Ville de Liffré

Modification n°3 du plan local d'urbanisme

ENQUÊTE PUBLIQUE

RAPPORT

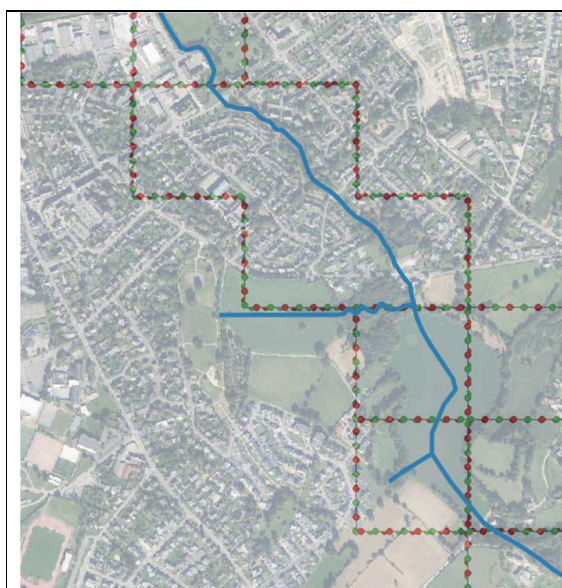
Nous sommes favorables à ce que le chemin reste en l'état ou soit aménagé pour les liaisons douces.

Cette liaison vers l'école Jacques Prévert permettra aux enfants de se déplacer en toute tranquillité.

Extraits de la notice explicative du projet de modification n°3 page 46 :

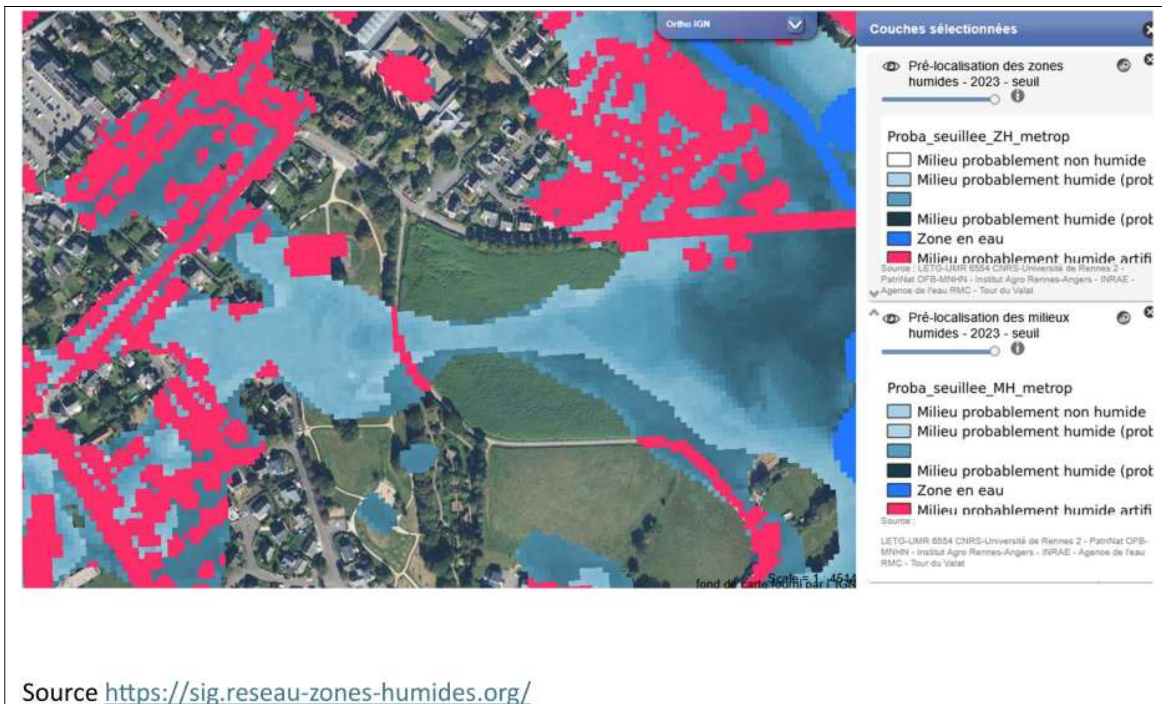
CCBP : Le site d'informations géographiques, [sig.reseau-zones-humides](https://sig.reseau-zones-humides.org/) met en évidence que le ruisseau s'écoulant du Parc Leo Lagrange est contributeur au maintien de zones humides sur une largeur de plus de 40 mètres (cf. capture écran ci-dessus).

Carte de localisation des zones humides identifiées au PLU – Source : Dossier cas par cas de la modification du PLU - SCE

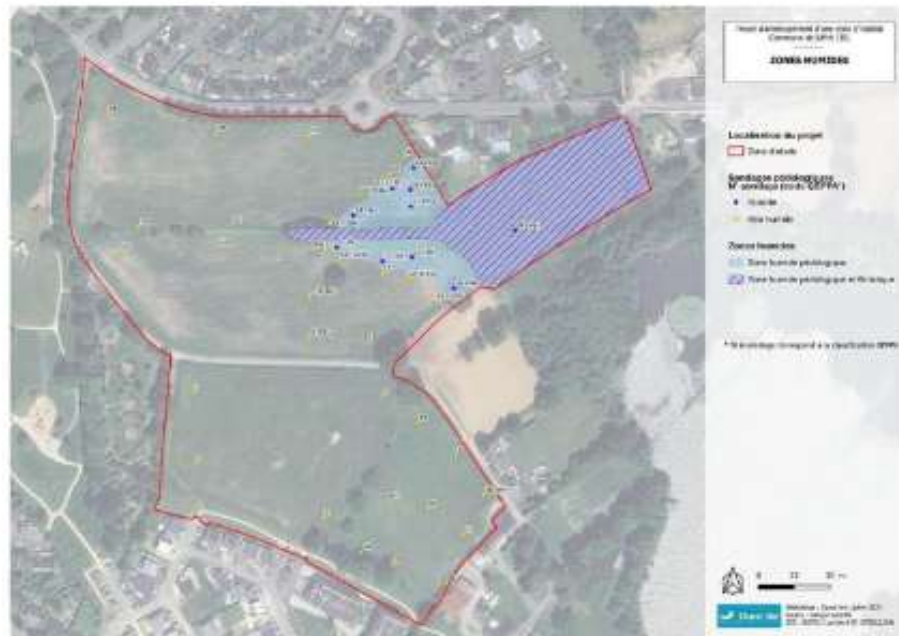
En page 44 et 45, la notice de présentation de la modification n°3 du PLU pourrait présenter plus clairement la démarche de recherche des zones humides et le diagnostic faune/flore/habitats/zones humides réalisé par Giboire entre le 17 avril 2023 et 13 février 2024. La présentation est très succincte et en effet la carte n'est pas très lisible. Plusieurs personnes mettent en doute l'impartialité de cette étude réalisée par le futur promoteur du site. Est-ce que le dossier peut comporter un état des lieux des enjeux naturels plus complet et les mesures de préservation correspondantes envisagées ?

La zone d'étude a été prospectée le 17 avril et 2 mai 2023 et le 6 et 13 février 2024. Les prospections ont consisté à faire l'inventaire des habitats, de la flore, des zones humides et de la faune.

Concernant plus spécifiquement les zones humides, les inventaires ont été réalisés le 17 avril 2023 avec un complément d'inventaire le 13 février 2024. Les prospections ont consisté à rechercher des zones humides par l'analyse des sols et de la végétation. 42 sondages ont été réalisés sur la zone d'étude. Les sondages ont mis en avant une zone humide au Nord-Est de la zone d'étude : elle commence dans la partie basse de la culture et s'étend dans la saulaie voisine. La surface totale en zone humide pédologique est de 14 061 m². L'inventaire n'a montré aucun habitat d'intérêt patrimonial ni d'espèce de flore patrimoniale et/ou protégée. La zone humide est présente au niveau de la Saulaie marécageuse au Nord-Est et dans une partie de la culture adjacente et représente un enjeu fort. Cette zone humide est identifiée par le critère sol (sol de classe Vb) sur toute sa surface (14 061 m²). Cette zone humide est pour partie en zone humide floristique pour les surfaces boisées : Saulaie marécageuse de 9 827 m² indicatrice de

zone humide codifiée 44.92 selon la nomenclature Corine Biotopes. Seuls 4 234 m² sont identifiés en zone humide uniquement pédologique dans la parcelle de culture.
